# FORTIDSMINNEFORENINGEN

## Indre Østfold lokallag

### **Skåruddalen pukkverk, høringsuttalelse**

*Viser til brev fra Direktoratet for mineralforvaltning angående «Høring av søknad om driftskonsesjon for Skåruddalen i Indre Østfold kommune. Tiltakshaver: Oslo Pukk Kjell Sørli AS»*

Omsøkt mellomlagringsareal i hht. konsesjonssøknad

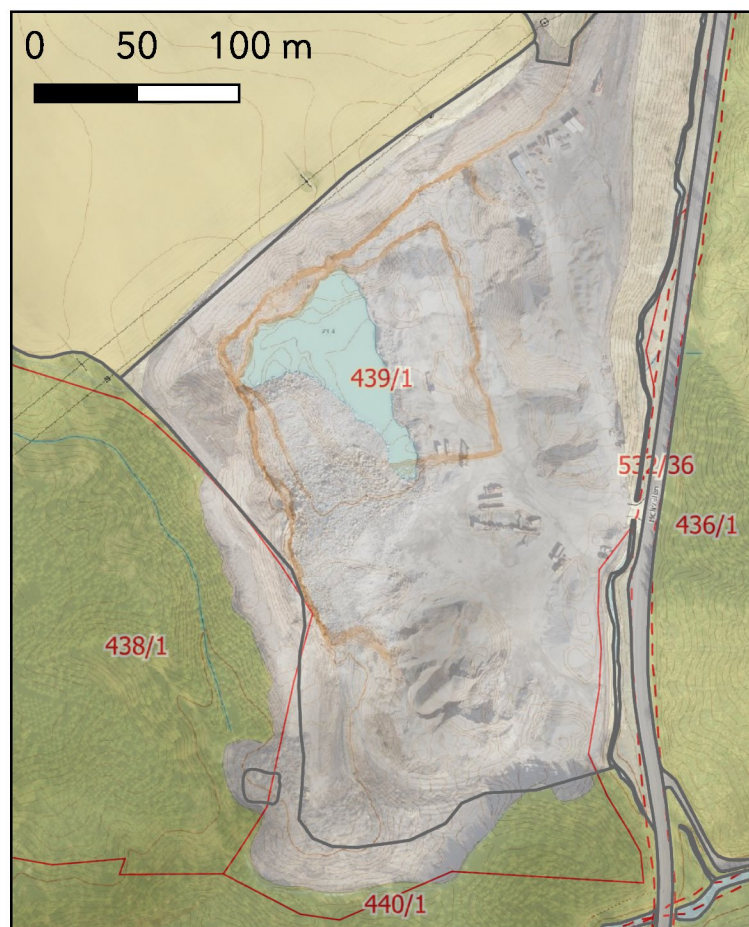
Når Direktoratet for mineralforvaltning nå har startet behandling av driftskonsesjonen, på tross av at kommunens arealbehandling ikke er ferdig, er det nødvendig at kommunen påpeker viktigheten av at nødvendig mellomagring av rensemasser (dvs. matjord) legges på annet sted enn det foreslåtte grønnskaverte områdets ubrukte del.

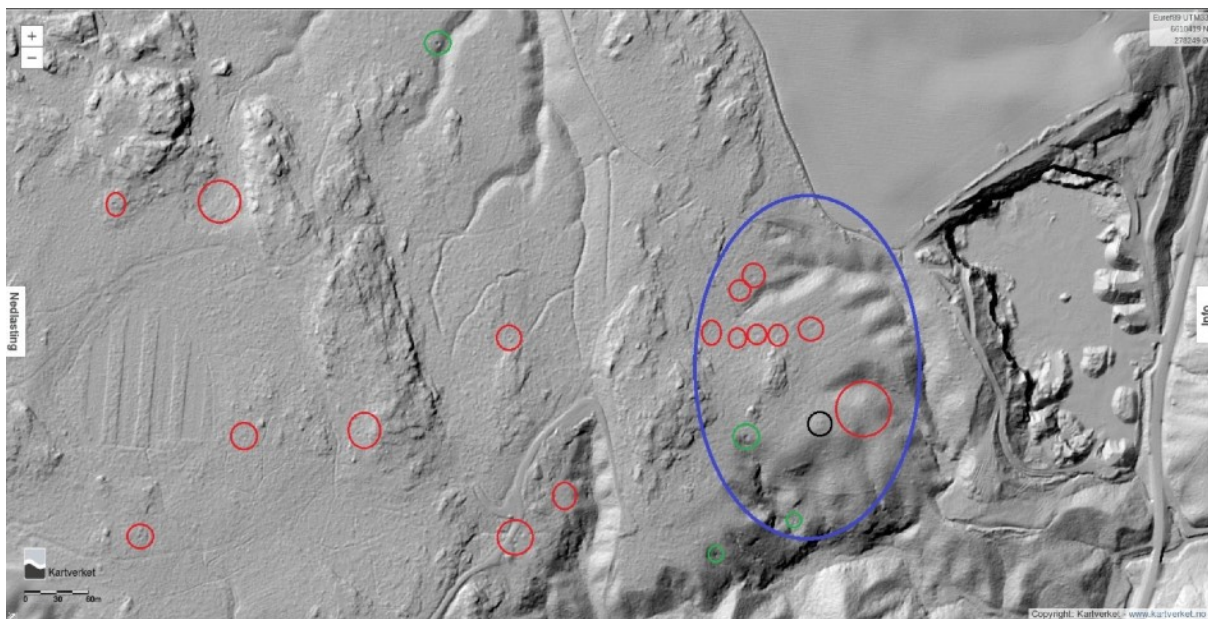
Kartet viser hvilken del av den grønnskrevte mellomlagringsområde som allerede er tatt i bruk. Se området som har fått grå valør.

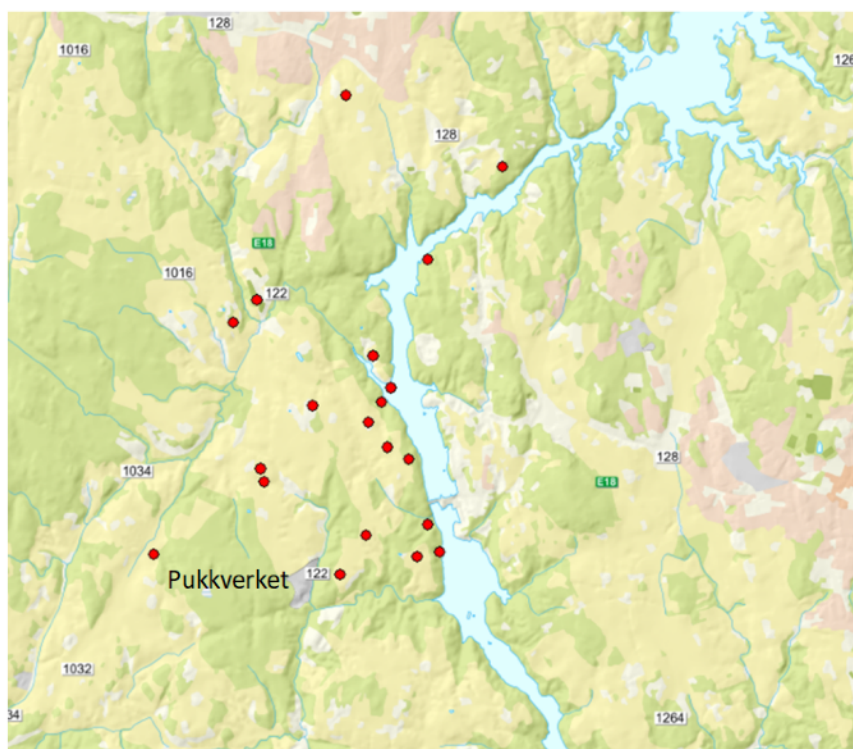
Dersom kulturminnemyndighetene skal legge til grunn Riksantikvarens vurderinger av 27.9.2018 kan det ikke tillates mellomagring av masser i det området der det nå er sannsynliggjort stort funnpotensiale (jfr. koordinatfestingen av innrapporterte løsfunn). Jfr. også Faglig program for steinalderundersøkelser ved Kulturhistorisk museum (2021).

Fra reguleringsforlaget side 26

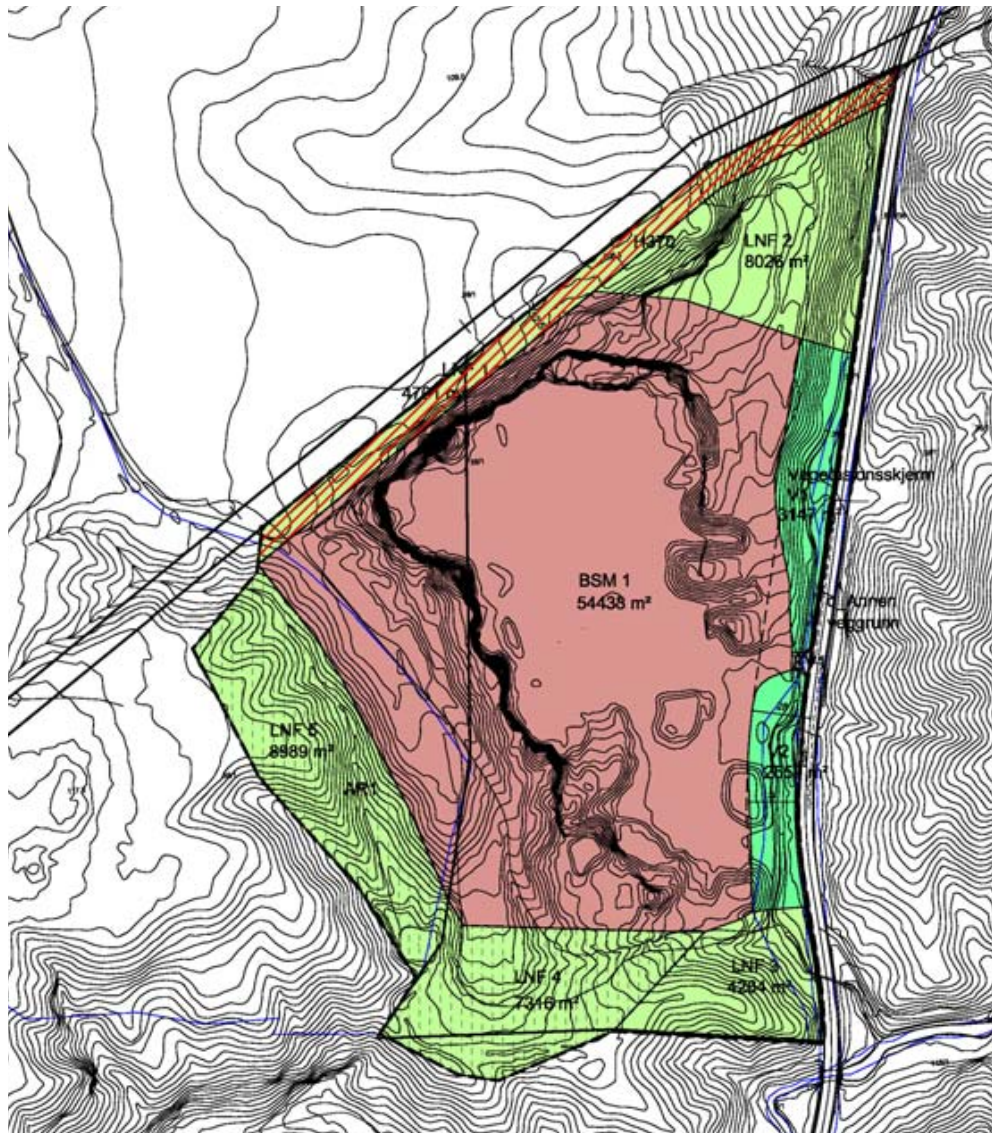
Det er først ved det nye kartmaterialet utarbeidet til konsesjonsbehandlingen at det kommer fram i hvor stor grad LNF-området er tenkt brukt til mellomlagring av rensemasser.

Det er LNF-område 5 der mellomlagringen kan ødelegge for framtidig undersøkelse av områdets tette forekomst av aktivitetsspor fra eldre steinalder.

Indre Østfold kommune bør i forbindelse med konsesjonssøknaden uttale at LNF-område 5 bør være LNF-område og ikke brukes til mellomlagring av rensemasser av hensyn til det arkeologiske funnpotensialet.
